PROGETTO DI COINSEDIAMENTO
BANCO PROVA LRE E IMPIANTO C-C

IDROLOGIA E IDRAULICA

NOTA DI CHIARIMENTO

Figura 1 – Ipotesi di perimetro del sito in fase di progettazione preliminare

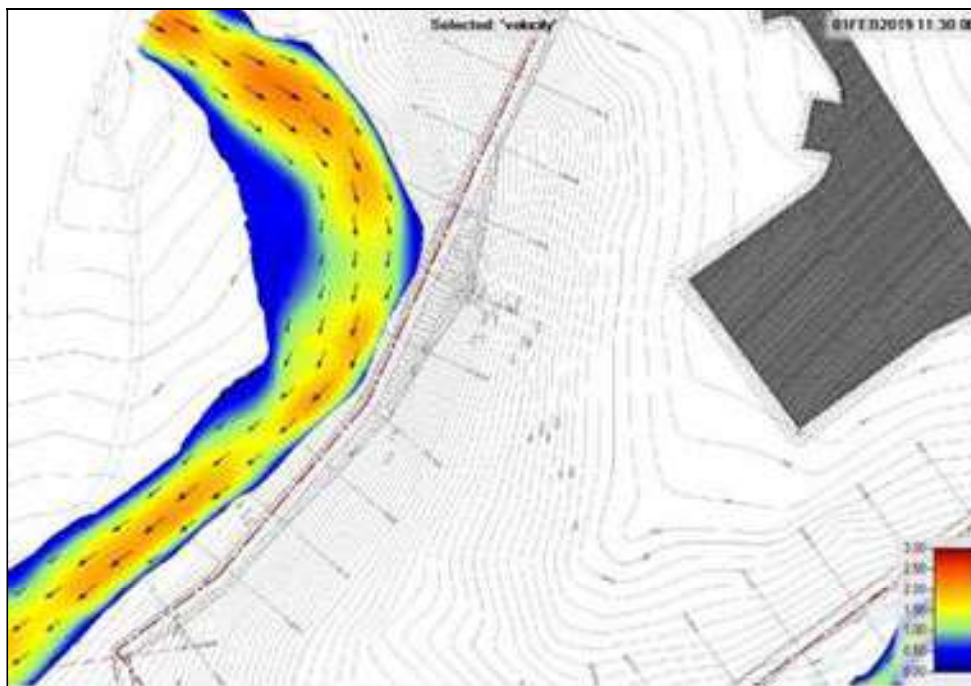
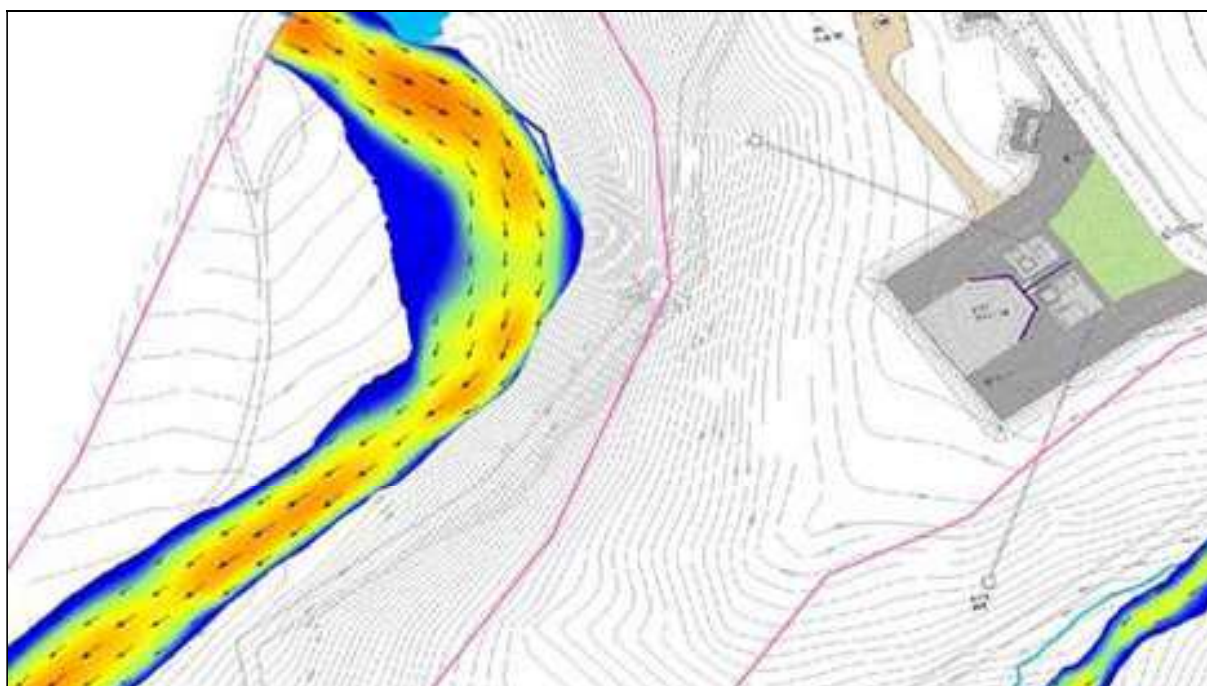
Con riferimento alle osservazioni formulate dagli Enti nell'ambito della Conferenza di Servizi istruttoria sulla Valutazione di Impatto Ambientale per il Progetto di coinsediamento Banco prova LRE e Impianto C-C, tenutasi in data 14.11.2019 presso la sede dell'Assessorato regionale della Difesa dell'Ambiente della Regione Autonoma della Sardegna, nella presente relazione si riportano gli opportuni chiarimenti in merito alle valutazioni di carattere idrologico ed idraulico effettuate in merito al progetto in esame, così come rappresentate in sede di CdS.

Tale studio, pertanto, riportava nelle conclusioni delle valutazioni specifiche che tenevano conto del perimetro del sito come definito in via preliminare, il cui percorso sarebbe dovuto passare in prossimità del corso d'acqua "Riu Accu Nieddu", in modo tale che l'area di intervento si sarebbe sovrapposta con la fascia nord dell'area allagabile, comportando così la necessità di realizzare un sistema di regimazione e raccolta delle acque superficiali opportunamente dimensionato per garantire portate di smaltimento dei 200 anni con opportuno franco di sicurezza.

La situazione preliminare è desumibile dall'estratto cartografico riportato nella Figura 1 della pagina successiva, nella quale sono evidenziati l'area allagabile del fiume corso d'acqua "Riu Accu Nieddu" e il percorso preliminare del perimetro del sito, che come appare evidente risulta passare a brevissima distanza dalla stessa.

Alla luce degli esiti della modellazione idraulica, in fase di stesura definitiva del progetto è stato pertanto deciso di apportare una modifica al perimetro dell'area di intervento, spostando il tracciato della recinzione in modo tale da non avere più alcun tipo di interferenza con il fiume.

Lo stato di progetto definitivo è riportato nella seguente Figura 2.

Figura 2 – Perimetro del sito definito nel progetto finale

Sulla base della ricostruzione di cui al capitolo precedente, si conclude che lo stato di progetto definitivo dell'opera in esame, con particolare riferimento al percorso del perimetro di recinzione del sito definito nell'area in prossimità dei due fiumi, fiume 37345 e Riu Accu Nieddu, è tale da non comportare interferenze con gli stessi e con le rispettive fasce allagabili e pertanto non si rilevano criticità idrauliche.
